Oggetto:

Perché sarebbe iniziato il Conferimento dei Rifiuti nel 2° LOTTO della Discarica Siberie... quando sono ancora in corso le indagini sul 1° lotto?

FIGURA 9.2.2: Particolare costruttivo del passaggio fondo discarica-pianta.

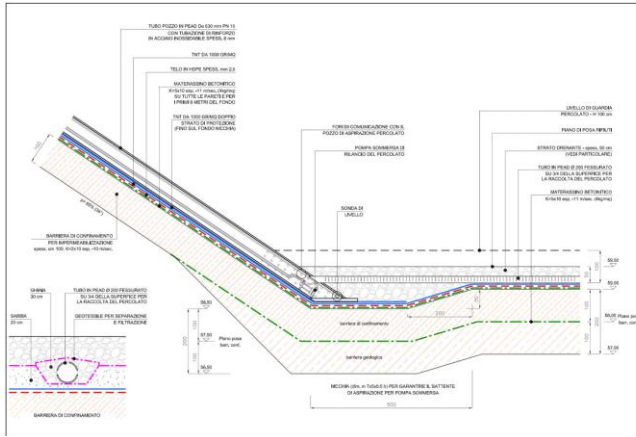
**Discarica Cà Balestra...
DOPPIO strato di Argilla
totale **DUE metri** di Argilla**

FIGURA 9.2.1: Particolare costruttivo del fondo discarica.

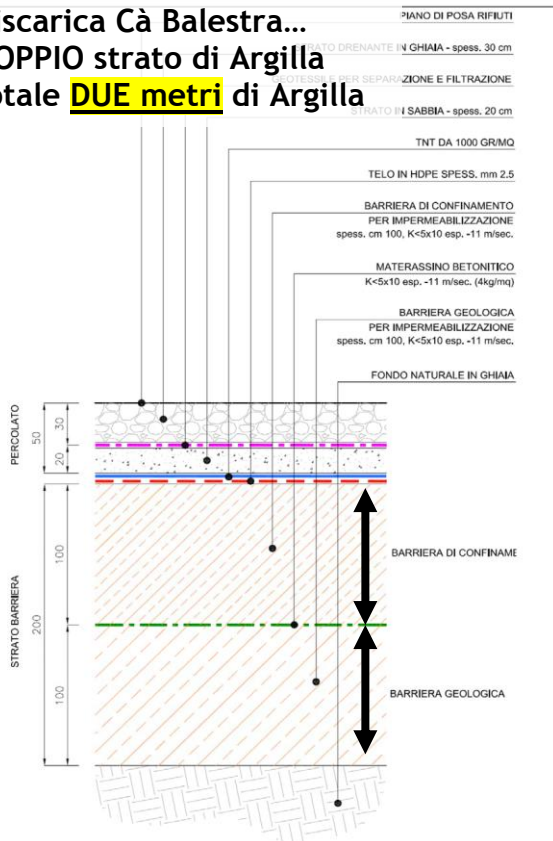
Come è noto... sul fondo della **Discarica Siberie** vi è solo... **UNO** strato di argilla di **UN metro**, rispetto al... **DOPPIO** strato di argilla della **Discarica Cà Balestra**.

**Discarica Siberie solo...
UN metro di Argilla**

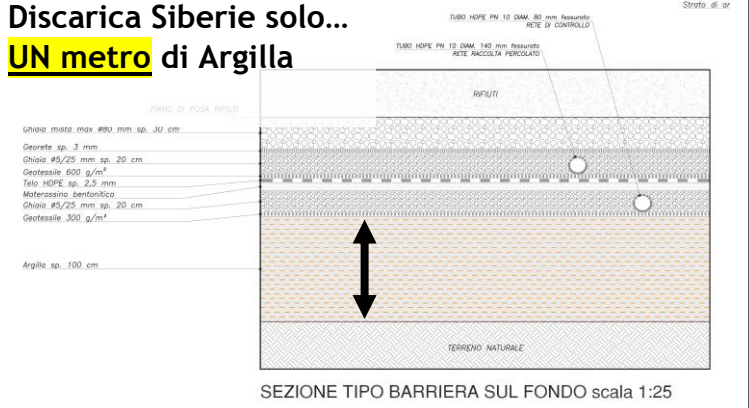
La precedente segnalazione fu inviata al fine di evidenziare che “Barriera di Fondo” del Progetto della Discarica Siberie... NON era stata progettata in conformità al DL 36/2003 che prevede che la realizzazione di una “DOPPIA BARRIERA” costituita da: “Barriera Geologica” e da: “Barriera di Contenimento”.

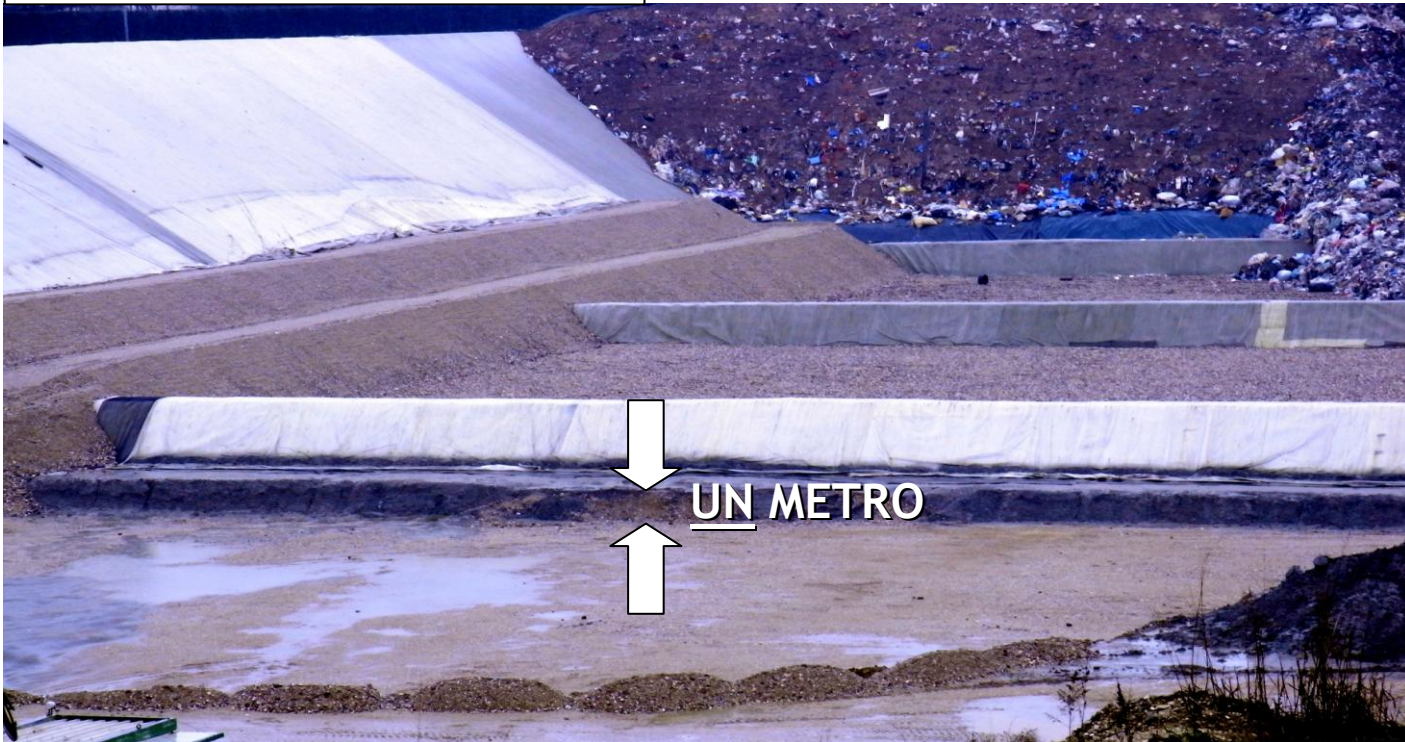
Se da queste foto - riprese in data odierna - risulta che da parte di **INTERGEO srl** sono ancora in corso le indagini come autorizzate dalla Determina dell'Ufficio Ecologia n° 41 del 17/12/2013 avente il seguente oggetto: "Affidamento incarico alla ditta **INTERGEO srl** di Remedello(BS) per l'esecuzione di pozzi inclinati necessari per l'effettuazioni di indagini elettro-tomografica presso impianto di discarica "Siberie" di Sommacampagna"... come mai è stato autorizzato il conferimento rifiuti nel lotto n° 2.

Pur essendo oggi una giornata piovosa, il sottoscritto, *transitando per caso su Via Siberie*, ha notato che... oltre la recinzione sul lato Ovest della Discarica Siberie, **si intravedeva una apparecchiatura che poteva sembrare una trivella inclinata** e quindi ipotizzando che fossero in corso quanto era stato autorizzato con la Determinazione dell'Ufficio Ecologia e quindi fossero in atto i lavori assegnati alla INTERGEO srl... ho provveduto scattare queste foto come qui allegate.

Visto che oggi pioveva... probabilmente non mi sarei fermato... **ma visto questo macchinario che sporgeva oltre la recinzione**, oltre a scattare delle foto dal lato Sud mi sono poi recato anche sul lato nord delle Discarica Siberie e, casualmente, **ho scoperto che hanno iniziato a scaricare rifiuti anche nel 2° lotto**, nonostante non siano ancora stati resi pubblici i risultati delle indagini delle DE n° 39 e n° 41 sulla stabilità delle pareti.

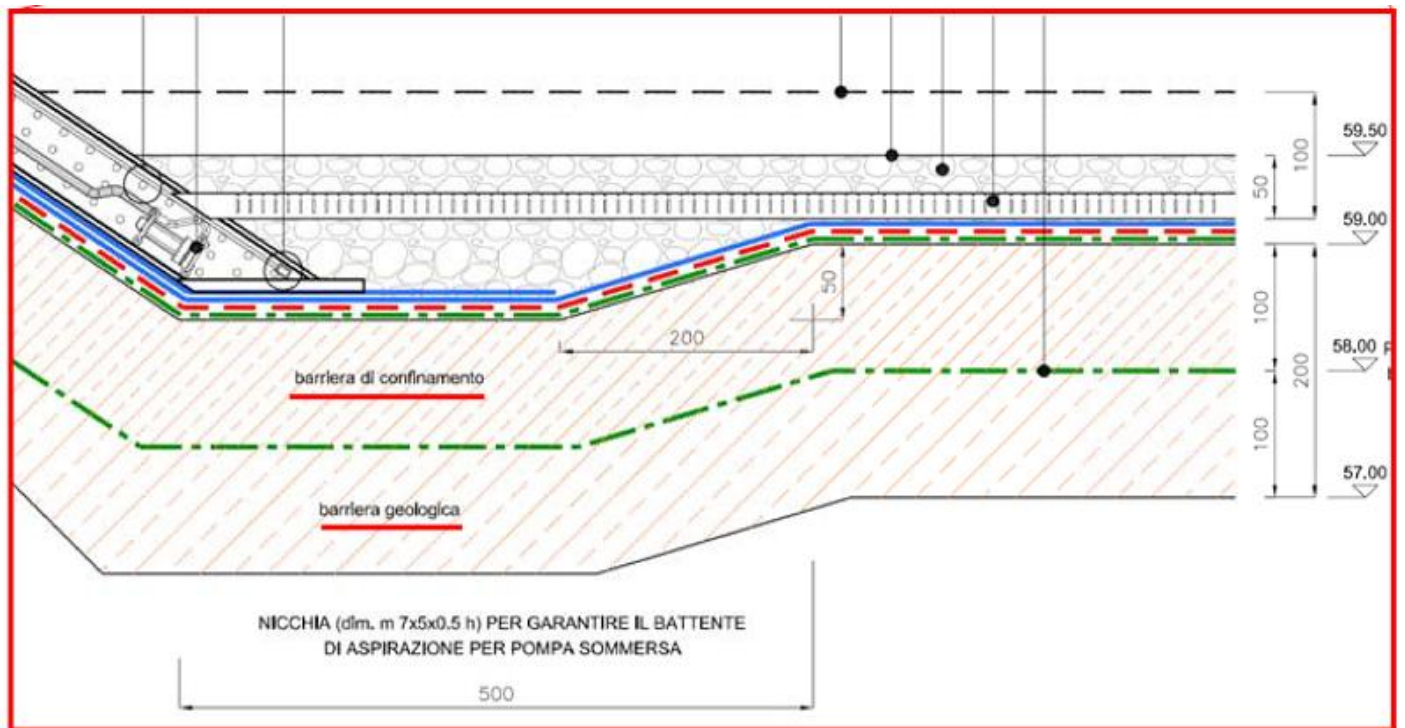
Se la foto qui **SOPRA** riprodotta è di oggi **30 gennaio 2014**, la foto qui **SOTTO** riprodotta è del **26.01.2014** è evidente che oggi - o al massimo ieri - **hanno iniziato a conferire i rifiuti nel lotto n° 2 della Discarica.**
